Лживый плакат – информирование или сказки?

Как мы знаем, с конца декабря по периметру Битцевского леса установили «павильоны» для информирования граждан о планируемом «благоустройстве» нашего леса. В одной из этих будок был сфотографирован плакат, представленный ниже (с нашими пометками).

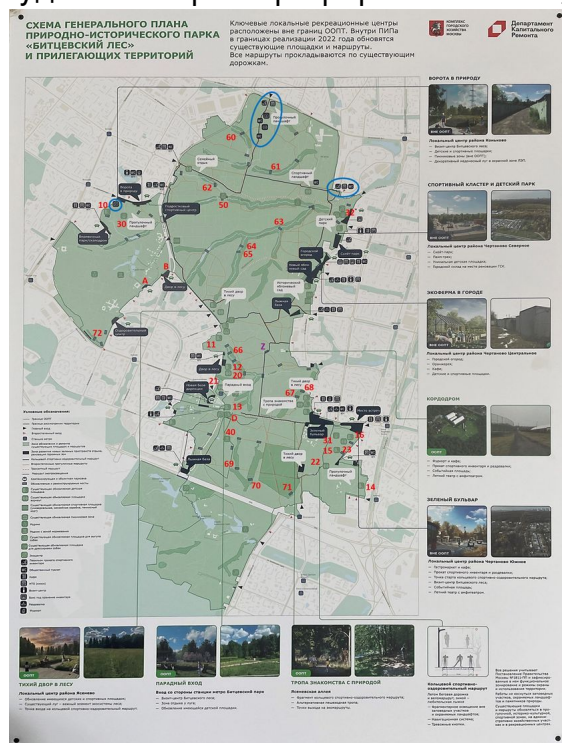
- Зоны, закрашенные темным цветом, позиционируются как «зона развития новых зеленых пространств отдыха, реновация гаражных зон». Но такие участки недалеко от Литовского б-ра, которые мы обозначили буквами А и В на плакате, полностью (А) или частично (северная часть участка В) находятся на территории ООПТ и входят в состав прогулочных зон П-26 и П-29 соответственно! При этом планируемый в зоне А оздоровительный центр вряд ли может считаться «зеленым пространством отдыха» (а про «двор в лесу» даже не знаю что сказать).

- На плакате написано что «Ключевые локальные рекреационные центры расположены вне границ ООПТ. Внутри ПИПа в границах реализации 2022 г. обновятся существующие площадки и маршруты». Внушается мысль, что внутри леса только обновят существующие объекты, не более того. **Но при этом в легенде темными иконками обозначены новые объекты рекреации, многие из которых планируется расположить в самом ООПТ! **В основном мы их видим в самой северной части леса, но не только (на плане обведем такие объекты синим). Обратите внимание на слова «в границах реализации 2022 г.», т.е. это только начало по их замыслам!

- С: на поляне у угла Рокотова и Соловьиного обозначен существующий родник. Ищите и обрящете.

- 61, 63, 65, 69,71: **Ряд мостов, показанных на схеме как «обновляемые и реконструируемые мосты» (т.е. существующие), вообще не существуют на текущий момент от слова совсем. **Между прочим, установка мостов в этих точках уничтожит популярные среди детей горки для катания на лыжах и санках, как это случилось много лет назад с бывшей горкой в точке Z.

- D: объект непонятного свойства и назначения – в легенде к плану такой значок не обозначен. Уверен, что ДКР будет работать с тем же качеством, с которым он изготавливает информационные плакаты

- В правом нижнем углу плаката написано что «Работы не коснутся заповедных участков, охраняемых ландшафтов и памятников природы». Но при это по схеме видим большое число работ именно на таких территориях:

- 40: родник недалеко от дирекции. Является заповедным участком ЗУ-8 и памятником природы «Родник в квартале 20 Битцевского леса».

- 50: Это родник под Лысой горой. Является заповедным участком ЗУ-1 и памятником природы «Три родника в долине реки Чертановки в Битцевском лесу»

- 60-72: обновляемые и реконструируемые мосты на заповедных участках и в зонах охраняемого ландшафта ОЛ-2, ОЛ-5, ОЛ-7, ЗУ-4, ЗУ-4, ЗУ-4, ОЛ-12, ЗУ-7, ЗУ-7, ЗУ-9, ЗУ-9, ЗУ-13, ОЛ-18 соответственно.

- А: как мы уже сказали, в точке А планируется разместить ****оздоровительный центр. ****При этом это часть прогулочной зоны П-26, в которой «строительство зданий и сооружений, прокладка дорог и инженерно-тех. коммуникаций» не является допустимым видом деятельности даже если это сооружения «необходимые для обеспечения охраны, содержания и использования ООПТ»

- 10-16: детские площадки в прогулочных зонах П-22, П-31, П-35, П-41, П-58, П-49, П-47 соответственно. В этих зонах «размещение и поддержание в исправном состоянии (ремонт, замена) площадок отдыха (детских, физкультурных, тихого отдыха)» не является разрешенным видом деятельности.

- 20-22: ****площадки воркаут в прогулочных зонах ****П-35, П-35, П-47, П-49 соответственно. В этих зонах «размещение и поддержание в исправном состоянии (ремонт, замена) площадок отдыха (детских, физкультурных, тихого отдыха)» не является разрешенным видом деятельности.

- 30-32: ****фудкорты в прогулочных зонах ****П-22, П-47, П-18. Ну это уже ни в какие ворота не лезет! Причем на плакате эти фудкорты показаны как уже существующие и требующие только обновления, не верь глазам своим!

- 40: родник с зоной моржевания на заповедном участке ЗУ-8! В заповедных зонах вообще запрещена «любая хозяйственная деятельность, не направленная на сохранение биоразнообразия, обеспечение устойчивого функционирования природных экосистем», в том числе ремонт зон моржевания и каптирование родников. А еще этот родник между прочим памятник природы «Родник в квартале 20 Битцевского леса».

- 50: родник на заповедном участке ЗУ-1! В заповедных зонах вообще запрещена «любая хозяйственная деятельность, не направленная на сохранение биоразнообразия, обеспечение устойчивого функционирования природных экосистем», в том числе каптирование родников. А еще этот родник между прочим памятник природы «Три родника в долине реки Чертановки в Битцевском лесу».

- 60-72: обновляемые и реконструируемые мосты на заповедных участках и в зонах охраняемого ландшафта ОЛ-2, ОЛ-5, ОЛ-7, ЗУ-4, ЗУ-4, ЗУ-4, ОЛ-12, ЗУ-7, ЗУ-7, ЗУ-9, ЗУ-9, ЗУ-13, ОЛ-18 соответственно. В этих зонах «установка и ремонт малых архитектурных форм (скамьи и лавки, столы, навесы от дождя, беседки, мостики, лестничные спуски, искусственное освещение) не является допустимым, и при этом запрещена «любая хозяйственная деятельность, не направленная на сохранение биоразнообразия, обеспечение устойчивого функционирования природных экосистем».
